東海発電所及び東海第二発電所  
原子炉施設保安規定変更認可申請書

補足説明資料①

(周辺監視区域境界変更，保安規定審査基準の説明)

2022 年 8 月 26 日

図1 周辺監視区域境界変更の工事工程（予定）

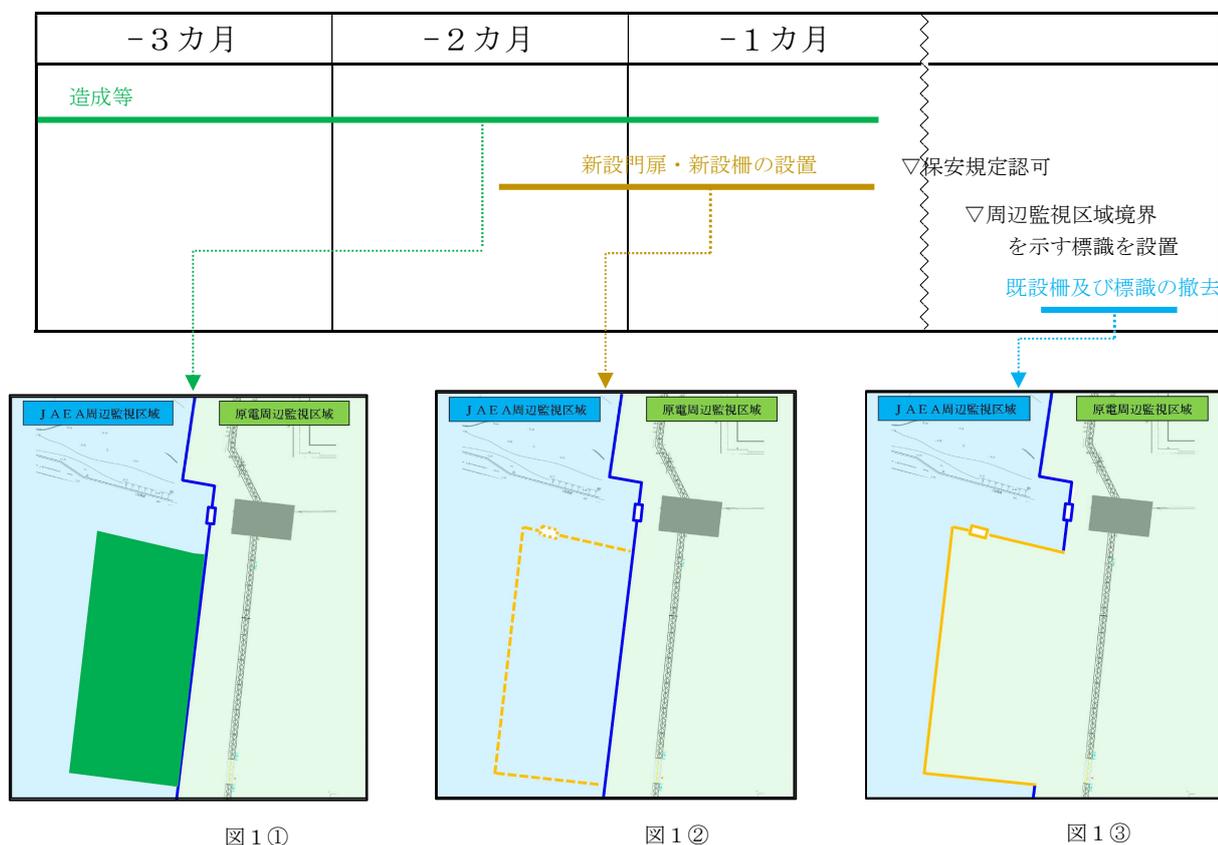
今回の周辺監視区域境界変更の工事工程（予定）を図1に示す。

現在の周辺監視区域境界は、エリアの造成等を行い、変更後の周辺監視区域境界に新設の門扉及び柵を設置する。（図1 ①）保安規定変更認可を受けた後、新設の門扉、柵及び標識の設置完了を確認した上で、周辺監視区域境界を変更する。（図1 ②）変更前の周辺監視区域の柵及び標識については、周辺監視区域境界変更後に撤去する。（図1 ③）

図2 新設する門扉の設置正面図

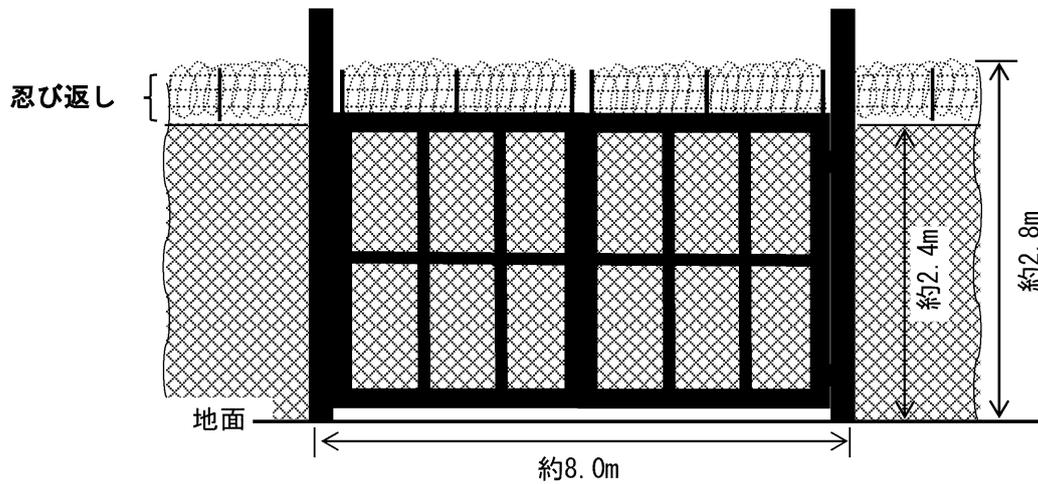
安全性向上対策工事の過程で JAEA の道路を使用する場合に必要なため、変更した周辺監視区域境界の西に新たに門扉を設けるが、管理については既存の発電所南側門扉と同じ扱いである。業務上立ち入る者以外の立入りを制限するため、周辺監視区域への出入りがある場合は、監視員を配置する。

新設する門扉の設置正面図を図2に、周辺監視区域境界を示す標識を図3に示す。
